Ref: 21018

Betreft: Gebouwen gemeente Waasmunster – Hoogstraat 100 – 9250 Waasmunster.

TECHNISCH ADVIES BESTAANDE DAKPLAAT

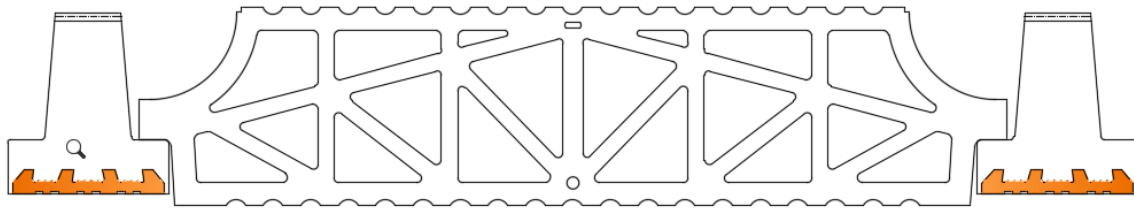
- Het bouwsysteem van “potten en balken”, bestaat erin dat de balkjes de dragende functie vervullen en dat de vulpotten telkens tussen twee balkjes liggen:

Je moet dus altijd beginnen en eindigen met een balkje. De resterende smalle zone aan de rand wordt dan uitgevoerd met een smalle betonnen stortstrook.

- Aan de zijkant ter hoogte van de Neerstraat is men bij het bouwen vergeten om de laatste rij vulpotten tussen twee balkjes te leggen, want de buitenste balkjes ontbreken. Ernaast zit enkel een smalle stortstrook beton. **Dat is de reden dat die potten zijn gaan doorzakken, want ze rusten nergens op!**
- Dit is dus duidelijk een constructiefout geweest, destijds bij het bouwen. Blijkbaar is dit niet opgemerkt geweest door de architect bij de verbouwingen van ongeveer 10 jaar geleden.
- Er is geen direct gevaar voor instorting. Maar bij beleping van het dak, bijvoorbeeld in het kader van onderhoud of bij dakwerken, bestaat de kans dat er een stuk

- Het beste zou zijn om die strook tegen de gevel te hermaken door de laatste rij vulpotten uit te breken en het uit te voeren zoals het hoort: balkje toevoegen waarop de vulputten rusten. Echter dit betekent ook het openmaken van het dak, inclusief isolatie, waterdichting, enz... Deze secundaire kosten zijn groot en te ingrijpend.
- Een andere optie is het ondersteunen met behulp van een stalen profiel. Deze optie werd in detail berekend en uitgeschetst, zie BIJLAGE. Dit stalen profiel wordt onder de doorhangende vulpotten geplaatst en aan de beide uiteinden in situ gelast aan de bestaande stalen liggers.
